*Паспортизация «Федерального
государственного бюджетного
образовательного учреждения высшего
образования «Пермский
государственный медицинский
университет имени академика
Е.А.Вагнера» Минздрава России на
предмет доступности для инвалидов
и маломобильных групп населения.
Корпус по адресу:
г. Пермь, ул. Е. Ярославского, д. 10 а*

ПАСПОРТ ДОСТУПНОСТИ объекта социальной инфраструктуры (ОСИ)

**АКТ ОБСЛЕДОВАНИЯ
объекта социальной инфраструктуры
К ПАСПОРТУ ДОСТУПНОСТИ
объекта социальной инфраструктуры**

**1. Результаты обследования:
2. Входа (входов) в здание**

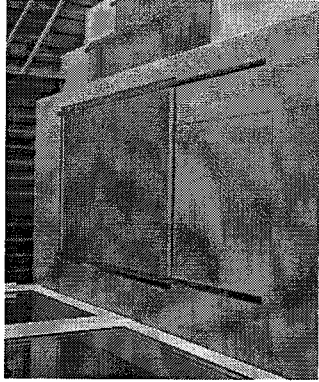
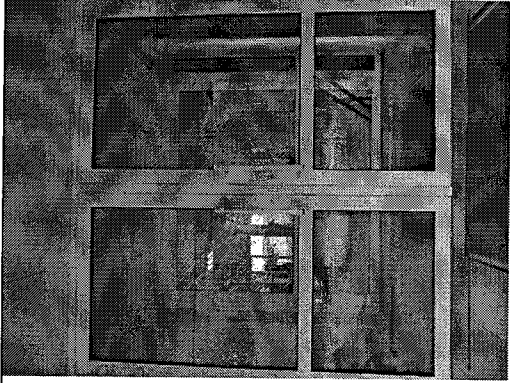
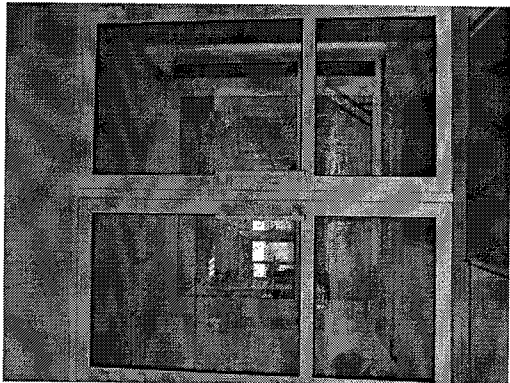
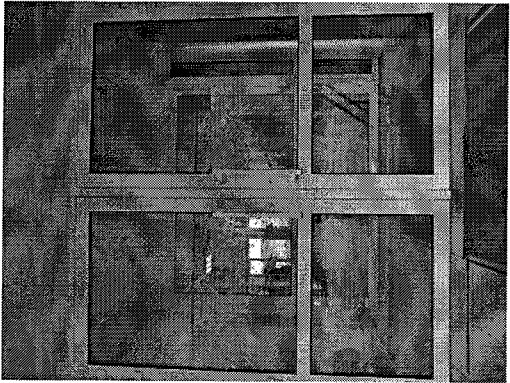
№ п/п	Наименование функционально-планировочного элемента	Норматив	Ссылка на норматив	Наличие элемента			Фактическое состояние	Выявленные нарушения и замечания	
				есть/нет	№ на плане	фото		Содержание	Значимо для инвалида (категория)
2.1	Центральный вход. Лестница (наружная).								
2.1.1.	Поручни лестниц с обеих сторон лестничного марша.	Наличие.	п. 5.2.15 СП 59. 13330.2012	Есть		Поручни установлены с одной стороны.	Не соответствует нормативу.	О,С

2.1.2	Высота поручней.	0,9 м (допуск $\pm 0,03$ м)	п. 5.1.15, 6.1.2 СП 59.13330.2016	Есть			Высота поручня 0,92 м	Соответствует нормативу.	О,С
2.1.3	Завершающие горизонтальные части поручня.	- длиннее наклонной части марша на 0,3 м (допуск $\pm 0,03$ м); - имеют нетравмирующее завершение.	п. 5.2.3, 5.2.5 ГОСТ Р 51261-99; п. 5.1.15 СП 59.13330.2016	Есть			Завершающая часть поручня имеют горизонтальное продолжение в верхней и нижней части марша, не длиннее наклонной части марша на 0,3 м	Соответствует нормативу. Не соответствует нормативу	О,С

2.1.8	Краевые ступени лестничного марша.	Выделены цветом или фактурой.	п. 4.1.12 СП 59.13330.2012	Нет		Краевые ступени лестничного марша не выделены контрастной полосой.	Не соответствует нормативу.	С
2.1.9	Боковые края ступеней.	Оборудованы бортиками высотой не менее 0,02 м.	п. 5.2.9 СП 59.13330.2012	Есть		Боковые края ступеней оборудованы предохранительной полосой на высоте 0,1 м.	Соответствует нормативу.	О,С,Г,У

2.1.16	Усилие открывания двери.	Не более 50 Нм	п. 6.1.5 СП 59.13330.2016	Есть		Дверь оборудована доводчиком, усилие открывания двери 110 Нм.	Не соответствует нормативу.	К,О,С,Г,У

№ п/п	Наименование функционально-планировочного элемента	Содержание	Виды работ
2.1.1.	Поручни лестниц с обеих сторон лестничного марша.	Установить поручень со второй стороны	Текущий ремонт.

2.1.8	Краевые ступени лестничного марша.	Выделить краевые ступени цветом или фактурой 0,03 м от края ступени, ширина полосы 0,08 – 0,1 м.	Организационные мероприятия

2.1.16 2.1.21	Усилие открывания двери.	Отрегулировать усилие открывания двери не более 50 Нм	Организационные мероприятия
ОБЩИЕ требования к зоне		Привести в соответствие установленным нормативам.

1. Результаты обследования:
3. Пути движения в здании

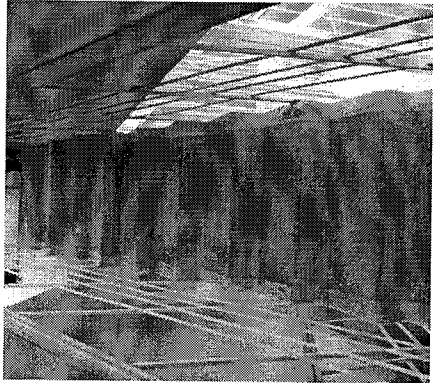
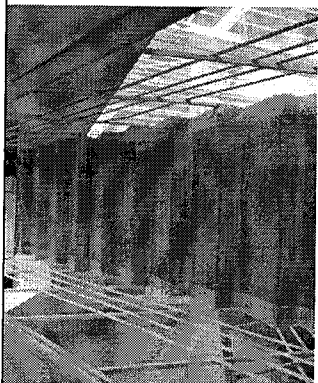
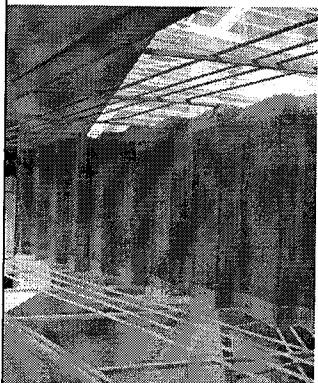
3.3.1	Дублирование лестниц пандусами или подъемными устройствами.	Наличие.	п. 5.1.14 СП 59.13330. 2016	Нет	X	Для подъема на все этаж здания подъемное устройство отсутствует.	Не соответствует нормативу.	К
3.3.2	Двери к лестничному маршу и выхода с лестничного марша. (идентичны) Ширина двери. Высота порога.	Не менее 0,9 м. Не более 0,014 м.	п. 6.2.4 СП 59.13330. 2016	Есть		Одна створка – 0,88 м, при открывании обеих створок – 1,69 м. Высота порога 0,02 м.	Соответствует нормативу. Не соответствует нормативу.	К,О,С

3.3.3	Контрастная маркировка на прозрачном полотне двери.	На двух уровнях: 0,9 – 1,0 м и 1,3 – 1,4 м.	п. 6.1.6 СП 59.13330.2016	Есть		Контрастная маркировка отсутствует.	Не соответствует нормативу.	С	
3.3.4	Ширина марша.	Не менее 1,35 м.	п. 6.2.24 СП 59.13330.2016	Есть		Ширина марша 1,17 м.	Не соответствует нормативу.	О,С	
3.3.5	Ширина проступи лестниц.	0,3 м (допуск от 0,28 до 0,35 м).	п. 6.2.8 СП 59.13330.2016	Есть		Ширина проступи ступеней 0,3 м.	Соответствует нормативу.	О,С	
3.3.6	Высота подступенка для ступеней лестниц внутри здания.	0,15 м (допуск от 0,13 до 0,17 м).	п. 6.2.8 СП 59.13330.2016	Есть		Высота подступенка от 0,14 м.	Соответствует нормативу.	О,С

3.3.7	Поручни лестниц.	- Установлены вдоль обеих сторон. - Непрерывны по всей длине.	п. 6.2.11 СП 59. 13330.2016	Есть		Установлены с обеих сторон марша, прерываются на лестничных площадках.	Соответствует нормативу. Не соответствует нормативу.	О,С
3.3.8	Высота поручней лестниц	0,9 м (допуск от 0,87 до 0,93 м).	п. 6.2.8, 6.2.11 СП 59. 13330.2016	Есть		Высота поручней 0,93 м.	Соответствует нормативу.	О,С
3.3.9	Краевые ступени лестничных маршей.	Выделены цветом или фактурой.	п. 5.1.12 СП 59. 13330.2016	Есть		Краевые ступени не выделены цветом и фактурой.	Не соответствует нормативу.	С

№ п/п	Наименование функционально-планировочного элемента	Содержание	Виды работ
3.3.3	Контрастная маркировка на прозрачном полотне двери.	Нанести контрастную маркировку на уровне 1,3 – 1,4 м.	Организационные мероприятия
3.3.9	Краевые ступени лестничных маршей.	Выделить краевые ступени цветом или фактурой 0,03 м от края ступени, ширина полосы 0,08 – 0,1 м.	Организационные мероприятия
3.3.1	Дублирование лестниц пандусами или подъемными устройствами.	Для подъема на все этажи здания приобрести подъемник лестничный колесный Yask № 910.	Организационные мероприятия
ОБЩИЕ требования к зоне		Привести в соответствие нормативам.

I. Результаты обследования:
5. Санитарно-бытовые помещения

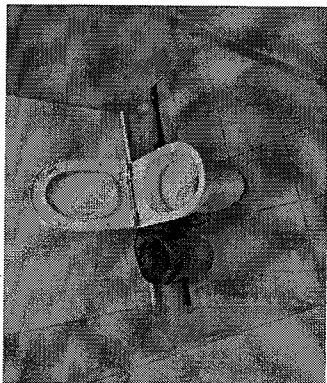
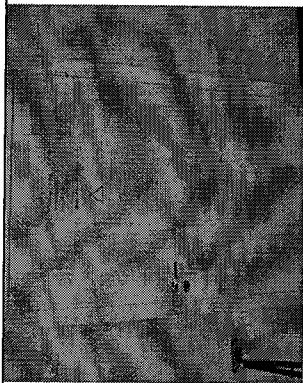
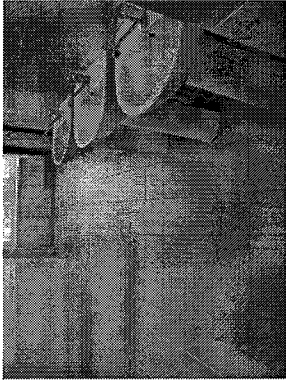
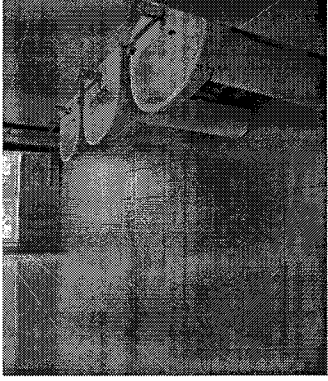
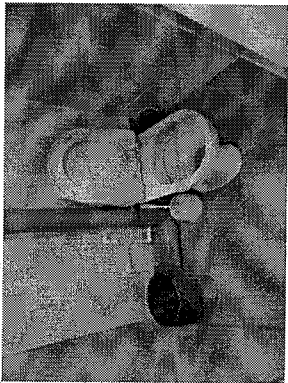
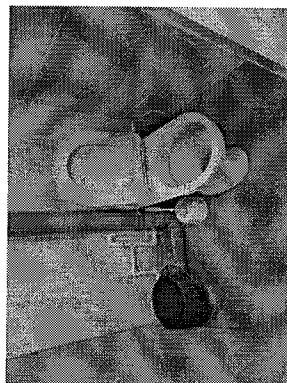
5.1.8	Ширина прохода к кабинам	Минимальное расстояние 1,2 м.	п. 6.2.1 СП 59. 13330.2016	Есть		Ширина прохода к кабинам 1,44 м.	Соответствует нормативу.	К	
5.1.9	Размеры кабины в общей уборной	- ширина 1,65 м, - глубина 2,2 м	п. 6.3.3 СП 59. 13330.2016	Есть		Размеры кабины: - ширина 1,21 м, - глубина 1,21 м.	Не соответствует нормативу.	К	
5.1.10	Диаметр для разворота кресла-коляски у унитаза	не менее 1,4 м.	п. 6.3.3 СП 59. 13330.2016	Нет		Пространств против унитаза 0,42 м.	Не соответствует нормативу.	К

5.1.11	Минимум два горизонтальных поручня у унитаза на высоте 0,65 и 0,85 м (один поручень оборудуется откидным).	Наличие.	п. 6.3.3 СП 59. 13330.2016, п. 5.4.4 ГОСТ Р 51261-99	Нет		Поручни у унитаза не оборудованы.	Не соответствует нормативу	К
5.1.12	Система тревожной сигнализации (или системой двухсторонней громкоговорящей связи).	- Наличие. - Система обеспечивает связь с помещением постоянного дежурного персонала. - на высоте не более 1,1 м и не менее 0,85 м.	п. 6.3.6, 6.4.2 СП 59. 13330.2016	Нет	X	Система тревожной сигнализации не оборудована.	Не соответствует нормативу.	К,О,С
5.1.13	Женский туалет на 1-ом этаже. Ширина дверного полотна в санитарно-гигиеническое помещение	не менее 0,8 м.	п. 7.1.6 СП 59. 13330.2016	Есть		Ширина двери 0,84 м.	Соответствует нормативу.	К,О

5.1.22	Диаметр для разворота кресла-коляски у унитаза	не менее 1,4 м.	п. 6.3.3 СП 59. 13330.2016	Нет			Пространств против унитаза 0,42 м.	Не соответствует нормативу.	К
5.1.23	Минимум два горизонтальных поручня у унитаза на высоте 0,65 и 0,85 м (один поручень оборудуется откидным).	Наличие.	п. 6.3.3 СП 59. 13330.2016, п. 5.4.4 ГОСТ Р 51261-99	Нет			Поручни у унитаза не оборудованы.	Не соответствует нормативу	К
5.1.24	Система тревожной сигнализации (или системой двусторонней громкоговорящей связи).	- Наличие. - Система обеспечивает связь с помещением постоянного дежурного персонала. - на высоте не более 1,1 м и не менее 0,85 м.	п. 6.3.6, 6.4.2 СП 59. 13330.2016	Нет		X	Система тревожной сигнализации не оборудована.	Не соответствует нормативу.	К,О,С

№ п/п	Наименование функционально-планировочного элемента	Содержание	Виды работ
5	Санитарно-бытовое помещение для инвалидов	Оборудовать на первом этаже учебного корпуса в каждом туалете универсальную кабину в соответствии нормативным требованиям (п. 6.3 СП 59.13330.2016).	Текущий ремонт. Организационные мероприятия.
Общие требования к зоне		Привести в соответствие нормативам.

**I. Результаты обследования:
6. Системы информации на объекте**

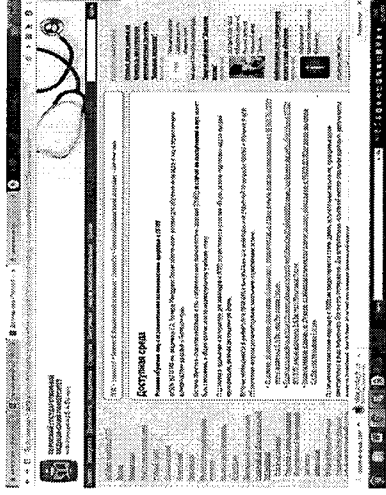
6.1.2	Визуальная, звуковая и тактильная информация с указанием направления движения и мест получения услуги.	Наличие.	п. 6.5.2, 6.5.3 СП 59. 13330.2016	Нет	-	X	На объекте отсутствует визуальная информация: навигация путей движения к адаптированной входной группе для инвалидов; передвижающихся на креслах-колясках; таблички с названием помещения и знаком доступности инвалидов. Комплексная информация (визуальной, тактильной и звуковой), схема движения по зданию с указанием доступных мест общего пользования и мест получения услуги маломобильными группами населения отсутствует.	Не соответствует нормативу.	К,О,С
6.1.3	Доступные для инвалидов элементы здания и территории.	Идентифицированы символами доступности.	п. 5.5.1 СП 59.13330.2012	Нет	-	X	Доступные элементы здания и территории, требующие идентификации символами доступности, не оборудованы.	Не соответствует нормативу.	К,О,С,Г

№ п/п	Наименование функционально-планировочного элемента	Содержание	Виды работ
6.1.2	Визуальная, звуковая и тактильная информация с указанием направления движения и мест получения услуги.	Разработать и разместить комплексную информацию	Организационные мероприятия.
6.1.4	Расписание и информационные стенды.	Размещать информацию, выполненную крупным шрифтом, в месте, где отсутствует бликование, слепящее освещение.	Организационные мероприятия.
ОБЩИЕ требования к зоне		Привести в соответствие установленным нормативам.
